## Krycí list ZBV

III/33310 hr. hl. m. Praha - Sestajovice - Dřevčice - II/610 (III/33310 Zeleneč)

sil. III/33310 km 2,550 - 3,600

## Změnový list

| Akce: <b>III/33310 hr.hl.m. Praha – Šestajovice – Dřevčice – II/610<br/>(III/33310 Zeleneč)<br/>Zaměření asfaltového povrchu před frézováním</b> |                                    |                                                          |

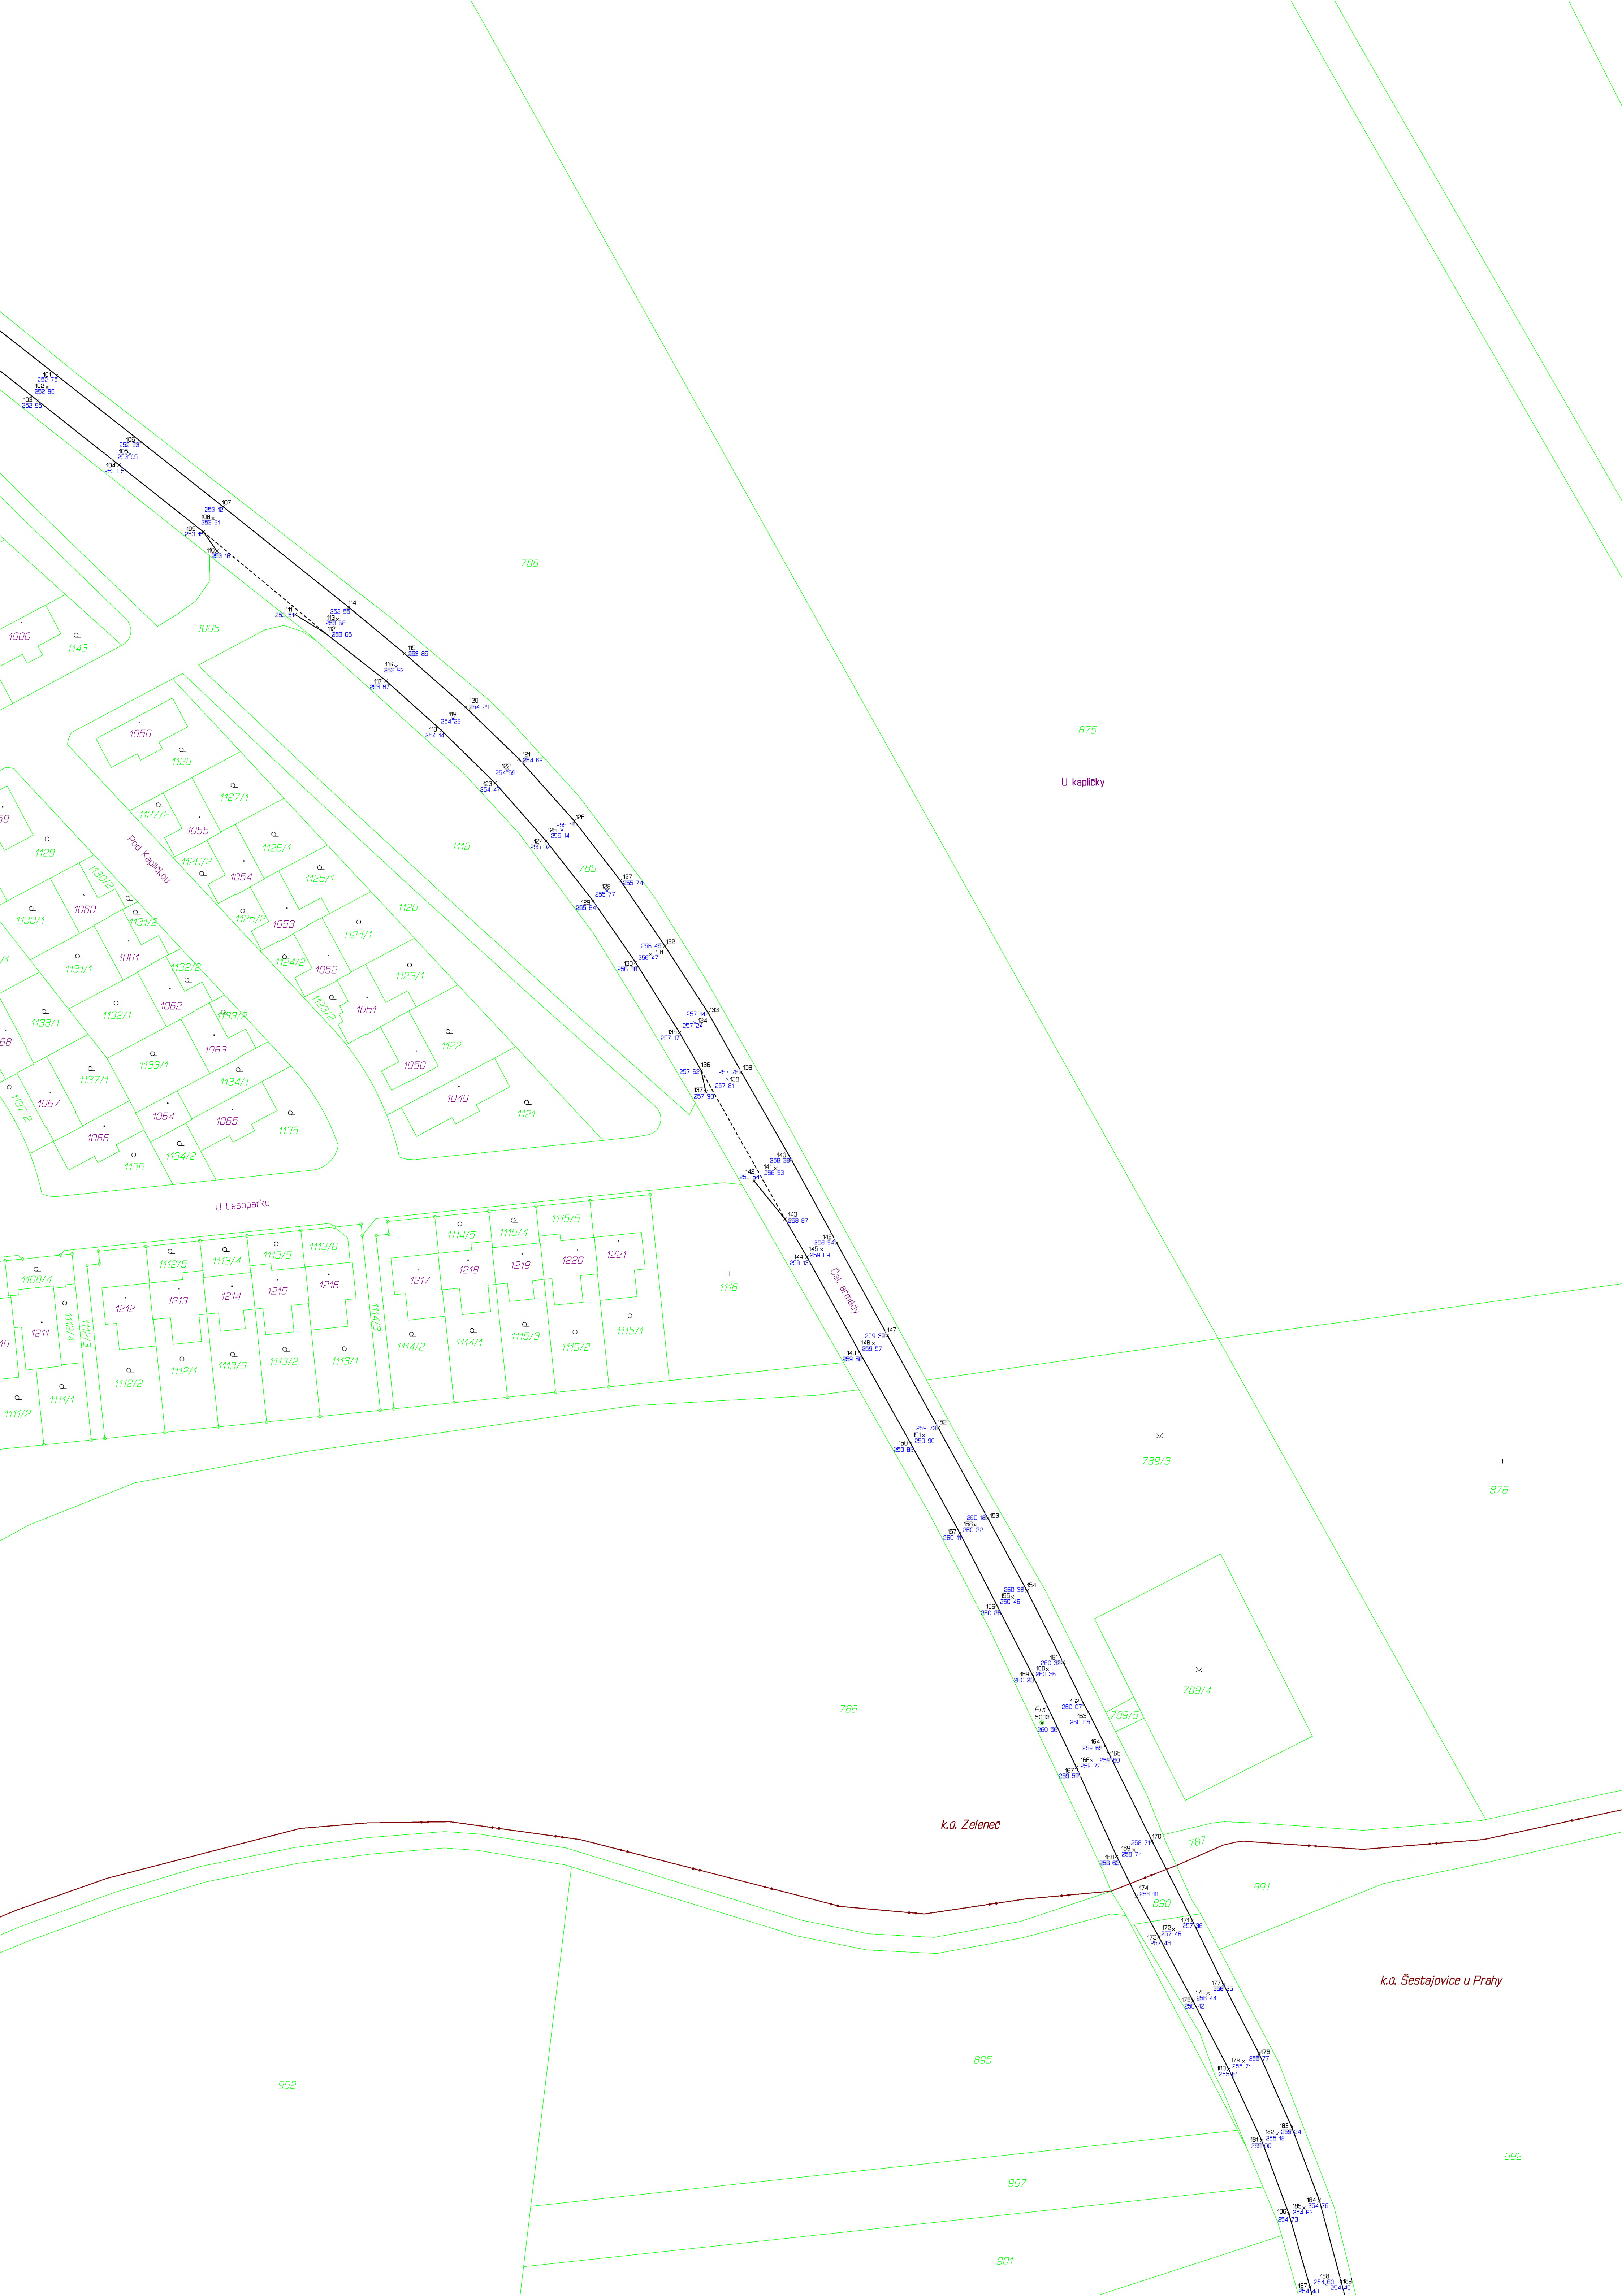
Zhotovitel v rámci uveřejněné Zadávací dokumentace stavby nezastihl předpokládané výměry na stavebním objektu (dále jen „SO“) 100 v rámci rekonstrukce silnice II/335.

Touto Změnou během výstavby dochází k narovnání rozdílů dle skutečnosti u položek č. 574C06, 572223, 574A44, 113761, 931312.

**Plocha asfaltů před vyfrézováním je 6491 m<sup>2</sup>.**

**Vypočtená výměra asfaltové plochy : 6490.931 m2**
